SERVICE INFO – INA 0187

Schimbare în curea elastică cu nervuri în V

Fulia întinzătorului 531 0503 10 nu mai este necesară.

Producător:	Fiat, Iveco
Modele:	
Fiat:	Ducato
Iveco:	Daily
Motorizare:	F1AE
Nr. identificare piesă:	531 0503 10 FB4EPK903

Fig. 1: Transmisia auxiliară până la motorul nr. 0113089 cu fulie întinzător

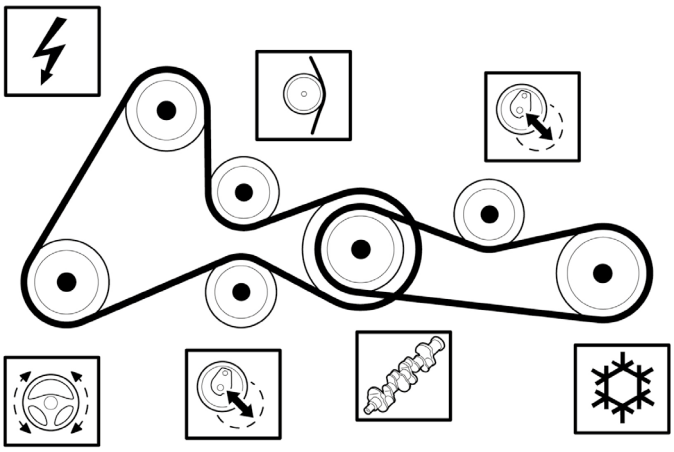
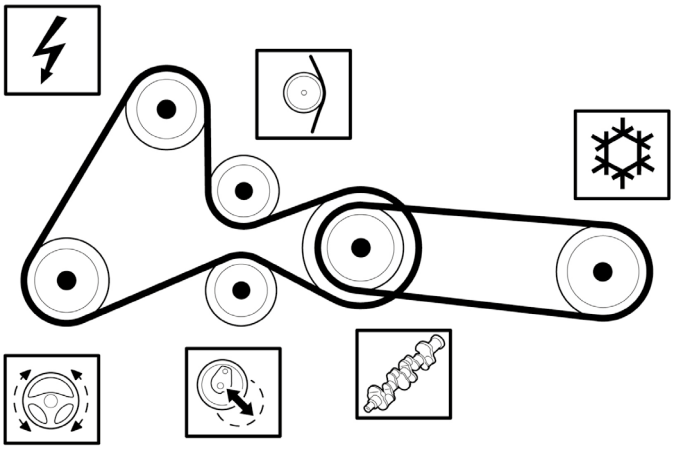
La transmisia auxiliară a compresorului pentru aer condiționat, producătorii enumerați mai sus folosesc o curea elastică cu nervuri în V, începând de la motorul nr. 0113090. Aceasta elimină fulia întinzătorului care era necesară înainte, cu curea convențională cu nervuri în V.

Motoarele până la motorul nr. 0113089 pot fi de asemenea echipate cu cureaua elastică cu nervuri în V FB4EPK903 în timpul întreținerii preventive. Și aceasta elimină necesitatea fuliei de întinzător.

Cureaua elastică cu nervuri în V respectă toate specificațiile tehnice, fără nicio restricție, putând fi montată în siguranță și pe motoarele până la motorul nr. 0113089. Odată ce un motor a fost modificat într-unul cu curea elastică cu nervuri în V, nu se mai poate monta în niciun caz o fulie de întinzător.
